リコール届出一覧表

リコール届出日:令和 07 年 04 月 22 日

リコール届出番号	外-3988	リコール開始日	令和 07 年 04 月 22 日
届出者の氏名又は名称	製作国：フランス共和国 製作者名：DS Automobiles 問い合わせ先：専用フリーダイヤル ：TEL:0120-92-6813 ホームページ：https://www.stellantis.jp Stellantis ジャパン株式会社 代表取締役社長 成田 仁		
不具合の部位(部品名)	緩衝装置(リアサスペンションリンクロッド)		
基準不適合状態にあると認める構造、装置又は性能の状況及びその原因	リアサスペンションリンクロッドにおいて、設計基準が不適切なため、ブッシュの嵌合強度が不足している。そのため、使用過程でブッシュの嵌合が緩み異音が発生し、そのまま使用を続けると、最悪の場合、ブッシュがロッドから分離して、リアサスペンションの適切なアライメントを保持できずに走行安定性を損なうおそれがある。		
改善措置の内容	全車両、リアサスペンションリンクロッド(左右)を対策品に交換する。		
不具合件数	0 件	事故の有無	なし
発見の動機	本国からの情報による。		
自動車使用者及び自動車特定整備事業者に周知させるための措置	・使用者:ダイレクトメール等で通知する。 ・自動車特定整備事業者:対象台数が少数であり全ユーザーを把握しているため、周知のための措置はとらない。 ・弊社ホームページに掲載する。

改善箇所説明図

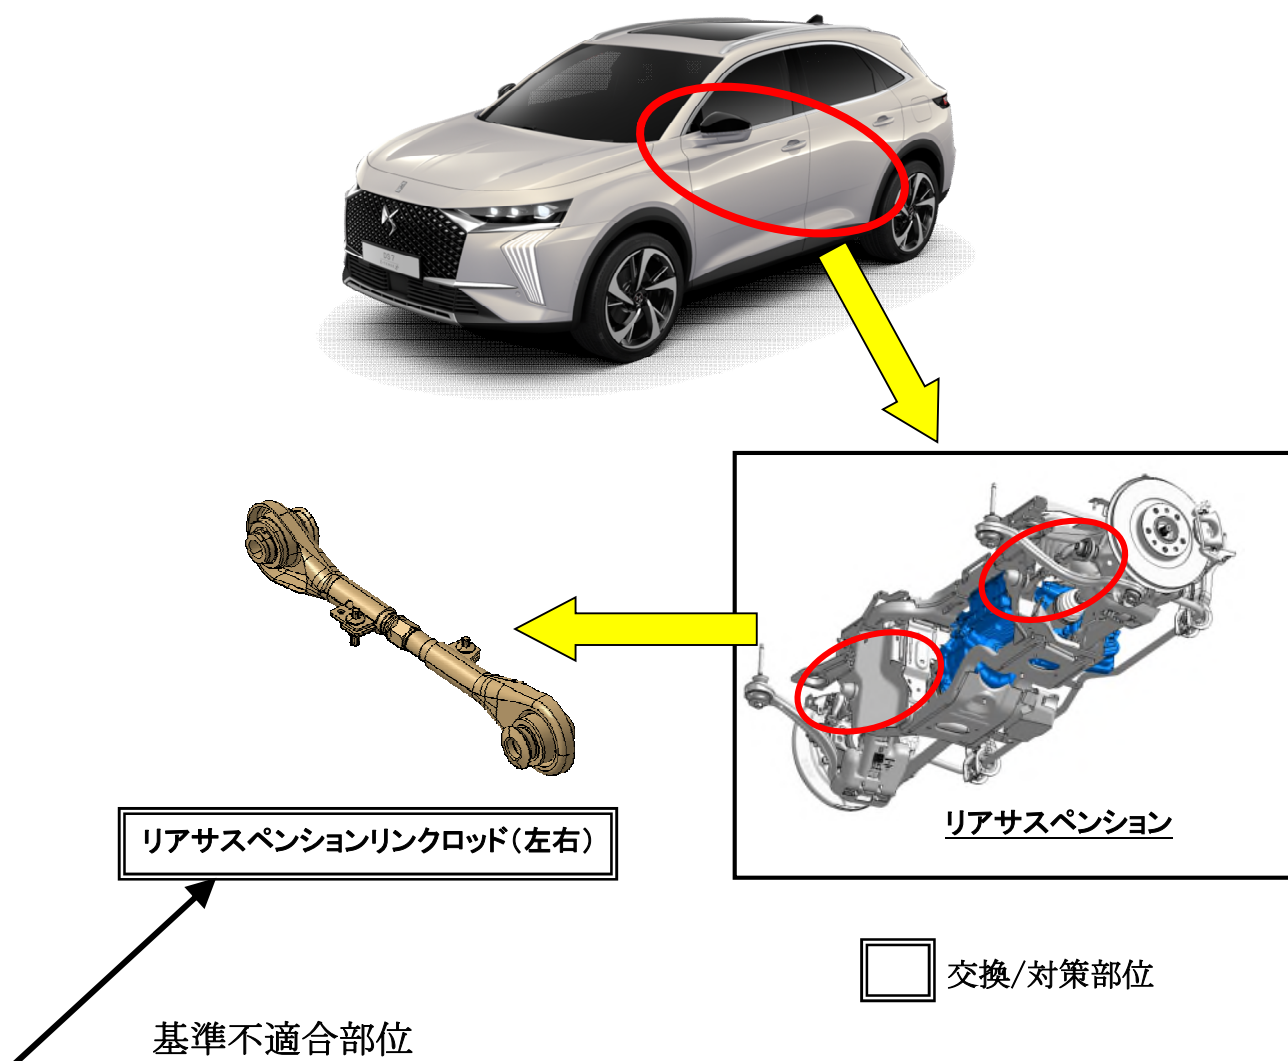
リアサスペンションリンクロッドにおいて、設計基準が不適切なため、ブッシュの嵌合強度が不足している。そのため、使用過程でブッシュの嵌合が緩み異音が発生し、そのまま使用を続けると、最悪の場合、ブッシュがロッドから分離して、リアサスペンションの適切なアライメントを保持できずに走行安定性を損なうおそれがある。

全車両、リアサスペンションリンクロッド(左右)を対策品に交換する。

識別 : 車台番号の左から5桁目の上部に、白色のペイントを塗る。
